Asunto: Proyecto 00117074 - Reducción de la vulnerabilidad climática y el riesgo de inundaciones en zonas costeras urbanas y semiurbanas de ciudades de América Latina

Solicitud de Cotización PNUD-ECU- SdC-ADQ-21-142880 – Adquisición de un Sistema de Alerta Temprana contra inundaciones

Nota Aclaratoria No. 1

Precipitación mensual promedio río Esmeraldas. Fuente: (Weather Spark, 2020)

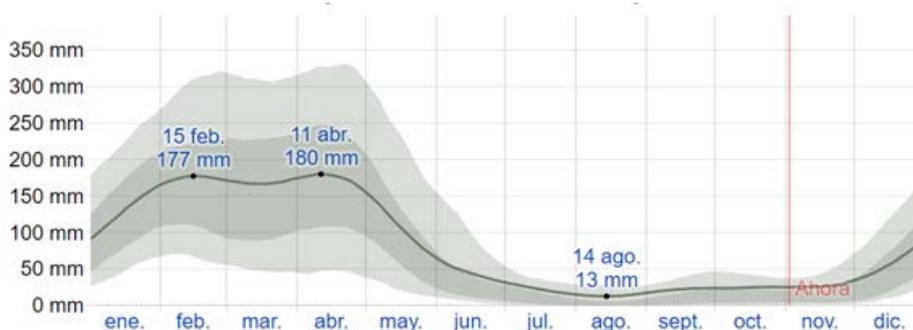
Solicitamos conocer información del régimen del río (régimenes de subida, caudales y desbordes históricos).

La información a detalle del estudio realizado se entregará al oferente ganador del proceso. Durante un periodo de 48 años comprendidos entre el año 1965 y el año 2013, la cuenca del río Esmeraldas ha producido un caudal medio mensual de 904.44 m³/s, con un caudal medio máximo aproximadamente de 1906.69 m³/s, y un mínimo de 434.27 m³/s (INAMHI, 2013).

La temporada más seca dura 7 meses, del 25 de mayo al 25 de diciembre. En la figura se muestra la precipitación mensual promedio de la provincia de Esmeraldas. (Weather Spark, 2020).

Durante el período comprendido desde el año 1965 al año 2013, ha presentado un caudal medio máximo aproximado de 1906,69 m³/s en las temporadas más húmedas. Los meses que presentaron menor caudal son agosto y septiembre y el aumento de caudal comienza en los meses de noviembre a diciembre (INAMHI, 2013).

La temporada más húmeda dura 5 meses, desde el 25 de diciembre al 25 de mayo, con una probabilidad de más del 37 % de que cierto día será un día con lluvia. La probabilidad máxima de un día con lluvia es del 67 %, el 13 de febrero. (Weather Spark, 2020)
